监理检查记录表

工程名称：措美北控 49.5 兆瓦风力发电项目

编号：17335-JL-JBKXM14-ZL-003

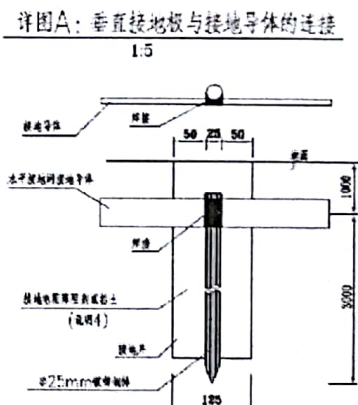
施工单位	中国电建集团贵州工程有限公司	监理单位	常州正衡电力工程监理有限公司
检查时间	2018 年 08 月 13 日	检查地点	升压站-综合楼
检查类型	☒ 巡视 ☐ 定期 ☐ 专项		
施工及检查情况简述	综合楼基础承台地梁钢筋模板安装		
存在问题	接地极所用材料不符合图纸设计要求，角钢扁铁材料切口处未进行防腐处理。  详图A：垂直接地极与接地导体的连接 		
整改要求	切口处进行防腐，接地极材料按图纸设计施工； 已发监理通知单 17335-JL-JBKXM8-ZL-007。		
检查人	李莉	施工项目部 签收人/日期	王雪梅 / 2018年08月14日
整改情况	已按图纸设计要求整改。 整改负责人：耿晓亮 日期：2018.08.15		
复查意见	施工单位现场已整改 复查人：李莉 日期：2018.08.16
